**INFORME CONSOLIDADO DE LA EVALUACIÓN
DECLARACIÓN DE IMPACTO AMBIENTAL DEL PROYECTO
“Canchas de Almacenaje de Nitrato de Amonio”**

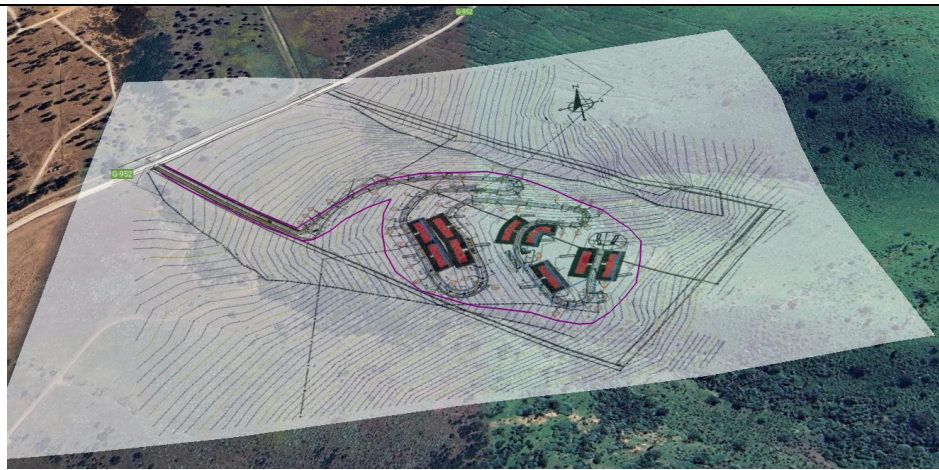
El Titular no da respuesta a las observaciones 9 y 10 del ICSARA Complementario, en donde se solicita aclarar la ubicación del cerco perimetral y las dimensiones del cortafuegos, en donde se requiere saber la superficie efectiva de intervención. En donde, además, se solicita indicar las labores de mantenimiento del cortafuegos.

Al respecto, el Titular mantiene la respuesta entregada en la Adenda, Anexo 9, en donde presenta las obras de cierre perimetral y cortafuegos en una sola línea, representados en color morado en la figura.

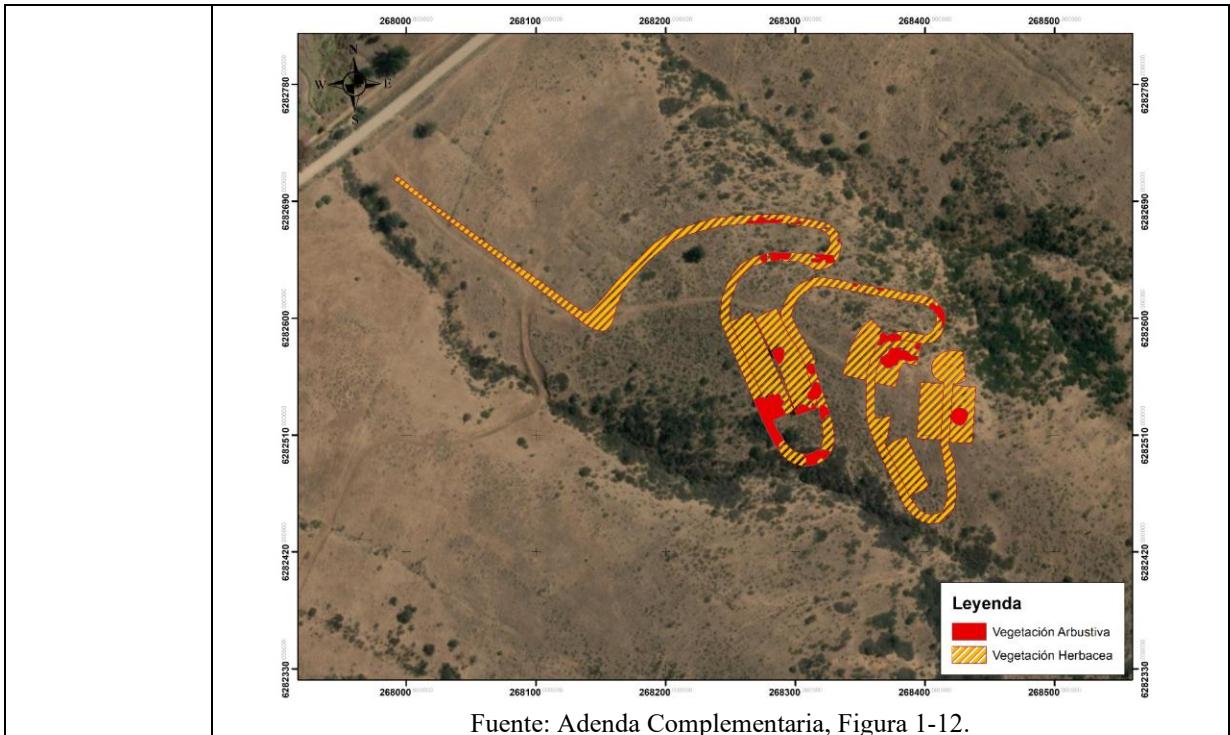
La CONAF de la Región de Valparaíso en su oficio ORD. 126-EA/2025 de fecha 14 de octubre, se pronunció con observaciones, señalando que:

“Respecto de los antecedentes de la respuesta 12 de la adenda complementaria, sobre la revegetación en la fase de cierre, como no reconoce superficie a intervenir por construcción de cerco y cortafuego, no contempla la restauración de las áreas asociadas a estas obras. Por otra parte, los antecedentes de la tabla 12, respecto de tipo de vegetación a restaurar, no son consistentes con lo señalado en el Figura 5. Formaciones vegetales dentro del área de influencia, del Anexo 11 de la Adenda complementaria, según la cual la mayor parte de la superficie del proyecto se encuentra en una zona descrita como matorral. Se reitera que, una vez aclarado el total de la superficie a intervenir por el proyecto, debe definir la forma en que realizará la restauración de la vegetación al cierre, de manera que sea coherente con las formaciones descritas en la caracterización de flora”

Respecto de lo anterior, la Dirección Regional del SEA considera adecuadas las observaciones de la CONAF toda vez que que el Titular no ha subsanado los errores, omisiones e inexactitudes planteados en los Informes Consolidados de Aclaraciones, Rectificaciones y/o Ampliaciones, no presentando un polígono adecuado para la representación del cierre perimetral y cortafuegos en cuanto a su superficie a utilizar como en emplazamiento respecto a las obras del proyecto y las formaciones vegetacionales a intervenir.

Figura 6.2.3 Erosión.

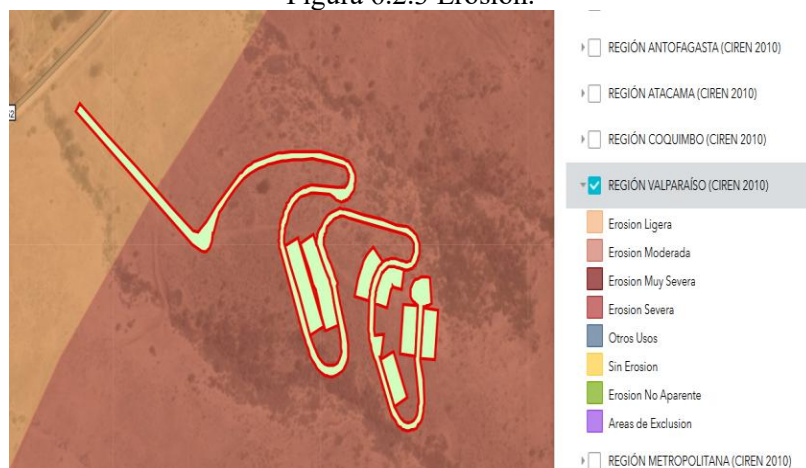
En la pregunta 89 del ICSARA, se solicita presentar los procesos erosivos del suelo, plano de erosión y se solicita presentar acciones para reducir el riesgo de erosión. El Titular responde indicando que *“De acuerdo a revisión bibliográfica, se observa que el área de estudio presenta un 85% de erosión moderada”*. (...) *si bien en el Proyecto se realizarán excavaciones en obras puntuales y la compactación y nivelación, esto no implica el desarrollo de procesos erosivos. Debido a que los caminos interiores del Proyecto serán compactados precisamente para evitar la erosión de la carpeta de rodadura, aquellas acciones que requieren excavaciones como las zanjas para la red de conexión interna, serán en una superficie acotada que no revierte proceso erosivo. La instalación de almacenaje se construirá sobre una superficie de 1,71ha, por lo que se quitara la capa vegetal, para las faenas de escarpe, excavación y compactación del terreno, De acuerdo con estudio de suelos presentado en Anexo N°3 de Adenda N°1, se descartan los procesos erosivos y se han considerado las medidas de prevención de contingencias necesarias para evitar la presencia de contaminantes a causa de la construcción u operación del proyecto.”*. Cabe destacar que solamente la compactación de caminos para asfaltar no se hace cargo de la erosión moderada del terreno y en el Anexo N°3 no se aborda el tema solicitado.

Al respecto, la Dirección Regional del SEA de Valparaíso, considera adecuada la observación del SAG toda vez que el Titular reconoce que en el área de intervención del proyecto existen un 85% de erosión moderada, de topografía escarpada con 25 a 45% de pendiente. Por lo tanto, la erosión es un atributo del suelo que tiene relevancia en terrenos con altas pendientes, en la cual de manera natural el terreno sin intervención del proyecto ya presenta una erosión moderada por tanto las actividades de escarpe, excavaciones, tránsito de vehículos, impermeabilización del suelo por asfalto, puede desencadenar una erosión acelerada, en donde tanto como en el ICSARA como en el ICSARA complementario se solicitó al Titular cuantificar la erosión existente y hacerse cargo de ella durante la ejecución del proyecto mediante acciones que la previenen, o la detienen asegurando que no va a incrementar durante la ejecución del proyecto.

El Titular no ha subsanado los errores, omisiones e inexactitudes planteados en los Informes Consolidados de Aclaraciones, Rectificaciones y/o Ampliaciones, por tanto, no se puede determinar que el proyecto generará impactos por activación de procesos erosivos o erosión del suelo.

Figura 6.2.8 Área de inundación para periodo de retorno de 100 años.

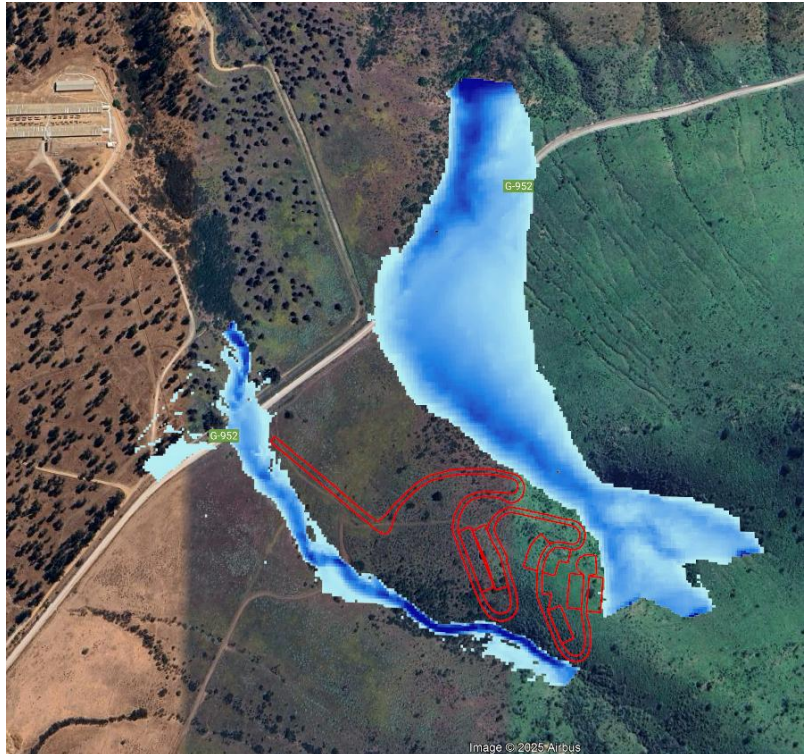
La Dirección de Obras Hidráulicas (DOH) de la región de Valparaíso, en su Ord. N° 1004 de fecha 14 de octubre de 2025, se pronunció con observaciones, señalando que:

“En la respuesta a la observación N°58 del ICSARA, el Titular señala que genera un estudio hidrológico actualizado atendiendo las observaciones emitidas por este Servicio, el que presenta en el Anexo N°12 de la Adenda. Al respecto, es posible apreciar que se reiteran deficiencias que habían sido observadas anteriormente, como las que se enumeran a continuación:

- *El Titular no delimita ni analiza hidrológicamente de forma separada las quebradas 1 y 2, tal como se solicita en la observación N°58 del ICSARA, sólo estiman caudales para una cuenca*

- Sin perjuicio de que el Titular presenta un caudal excesivamente conservador, no es posible verificar que las obras proyectadas están fuera de la superficie de inundación centenaria de las quebradas 1 y 2, ya que no entrega todos los archivos de la modelación hidráulica y, por ende, no es posible abrir y revisar la implementación del modelo. Cabe señalar que, en la observación N°66 literal a) del ICSARA, se solicitó explícitamente lo siguiente: “El Titular sólo entrega archivos raster con los principales resultados de la modelación hidráulica. Se solicita entregar todos los archivos de modelación, que permitan ejecutar el software y revisar adecuadamente la implementación del modelo hidráulico”, sin embargo, en la presente Adenda no se entregan todos los archivos del modelo HEC-RAS, no siendo posible revisar correctamente la modelación hidráulica.

Al respecto, la Dirección Regional del SEA de la Región de Valparaíso considera que con la información presentada por el Titular no es posible determinar si las obras se ubican o no dentro del cauce y de su área de inundación. Por lo tanto, estima adecuadas las observaciones realizadas por ambos organismos, considerando que el Titular no presenta la información necesaria para descartar la aplicabilidad de los PAS establecidos en el artículo 156 Permiso para efectuar modificaciones de cauce, y/o en el artículo 157 Permiso para efectuar obras de regularización o defensa de cauces naturales, y no presentó los contenidos técnicos y formales aplicables, no obstante, haber sido solicitado expresamente en instancias del ICSARA e ICSARA Complementario.
